## SERVICE INFO – INA 0054

# Optiske forskelle på remstrammer 533 0086 30

Billede 1: INA – specifikation med to M8x35 skruer

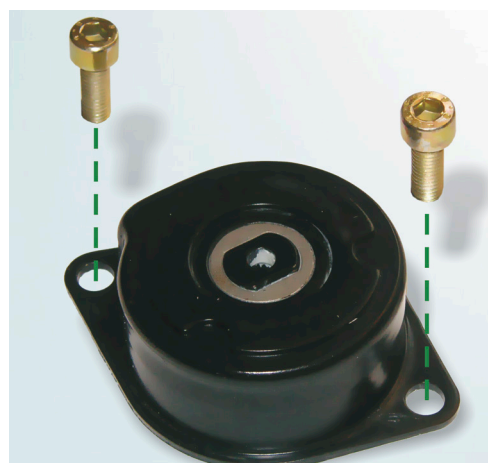
Ved udskiftning af remstrammer 533 0086 30 kan versioner, som vises på billedet, monteres på køretøjet. Schaeffler Automotive Aftermarket tilbyder i øjeblikket varianter som vises på billede 1.

Begge specifikationer tilfredsstillere de tekniske krav.

Det er yderst nødvendigt at anvende de af Schaeffler Automotive Aftermarket leverede skruer (M8x35) pga. større tykkelse af flangen til remstrammer 533 0086 30 (billede 1).
